## GOBIERNO REGIONAL DE ANCASH

# RESOLUCION GERENCIAL GENERAL REGIONAL

**N° 589-2024-GRA/GGR**

Que, el día 13 de diciembre del 2022, el Gobierno Regional de Ancash y el Consorcio Chimbote, suscribieron el Contrato N° 285-2022-GRA para la ejecución de la obra "Mejoramiento del Servicio de Transitabilidad Peatonal y Vehicular del C.P. Los Chimús del Distrito de Samanco Provincia de Santa - Departamento de Ancash", CUI N° 2500512, por el monto de S/ 4'650,000.00 incluido IGV;

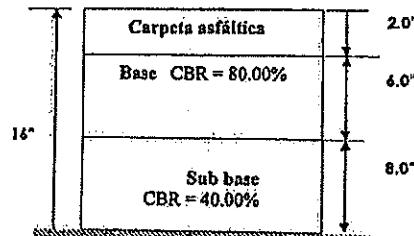
- 1) Mejoramiento de Suelos: En lo que corresponde a los Jirones Cruz de Mayo, Avenida Perú, Jirón Pescadores, Jirón Pescadores con la Plazuela, realizándose calicatas mediante un laboratorio de suelo, de lo que verificaron lo siguiente:

- Avenida Perú: Durante los trabajos de realización de calicatas se evidencia que el nivel freático se ubica a una profundidad de 1.00 conformado por una capa de 020 m de espesor de material de relleno no controlado, mezclado con limos, arena y material orgánico.

- Jirón Cruz de Mayo: Para este caso, para la realización de la calicata, se evidencia el nivel freático a una profundidad de 1.10 m conformado con extractos de material de arena limosa (SM) de grano fino, así se evidenció que presenta material turba altamente orgánico de color oscuro o un olor fétido con condición saturado y semi suelto.

- Jirón Pescadores: Presenta un nivel freático a la profundidad de 1.20 m conformado por una capa de 0.80 m de espesor de material de relleno no controlado mezcla de limos, arenas con materia orgánica e inorgánica, suelo poco firme, seguido de un primer extracto (M-1) de 0.70 de espesor de material arena mal graduada (SP) de grano fino de forma sub redondeada, de color beige oscuro con presencia de finos no plásticos, condición semi suelto y saturado.

- Jirón Pescadores con la Plaza: Presenta un nivel freático a la profundidad de 1.10 m conformado por un extracto (M-01) de 0.70 m de espesor de material turba altamente orgánico de color oscuro, en condición semi suelto, seguido de un extracto (M-2) de 0.80 m de espesor de material arena mal graduada (SP) de grano fino de forma sub redondeada, de color beige oscuro con presencia de finos no plásticos, condición semi suelto y saturado.

Por lo que se llegó a la siguiente conclusión como se detalla a continuación:

- Para la conformación de la estructura del pavimento será necesario la estabilización del suelo de fundación de la siguiente manera.
  - ✓ CAPA N°01; consiste en colocar piedra OVER de tamaño máximo de 2" a 4" prime prime en un espesor de 0.40m, esta capa actuara, rompiendo la ascensión capilar y evitando cualquier tipo de filtración que dañe la estructura del pavimento.

- ✓ CAPA N°02; -una sub base de 8" de espesor (0.20m), con material afirmado con finos no plásticos agregado grueso máximo de 1" prime, cumpliendo la gradación tipo B para un CBR mayor al 40%. Con una compactación mínima del 100% respecto al proctor modificado, el control de calidad se hará cada 250m2 y en bolillo.

- ✓ CAPA N°03: una base de 6" de espesor con material afirmado con finos no plásticos agregado grueso máximo de 1" cumpliendo la gradación tipo B para un CBR mayor al 80%. Con una compactación mínima del 100% respecto al proctor modificado, el control de calidad se hará cada 20m2 y en bolillo.

ESTRUCTURA PROPUESTA:

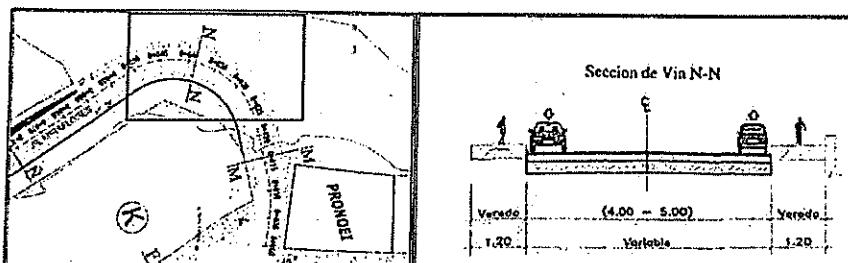
La estructura del pavimento quedaría de la siguiente manera:

CÁRPUA: 50 mm = 2."  
BASE: 150 mm = 6"  
SUB BASE: 200 mm = 8"

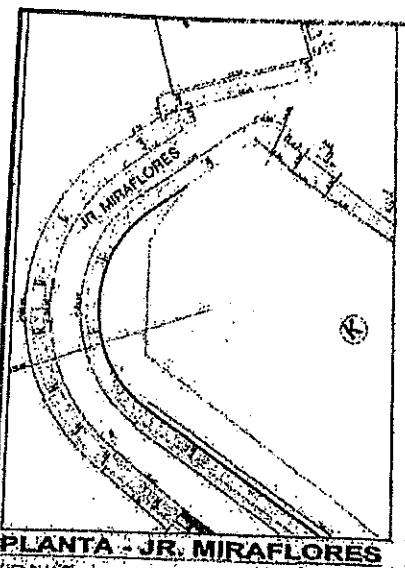
- 3) Cambio de techo de buzones: No existe la partida de mejoramiento de techo de buzones, solo existe la partida 01.12.01 Picado y/o encimado de buzones existentes, con una cantidad de 19 unidades y con un análisis de costos unitarios, como se detalla a continuación:
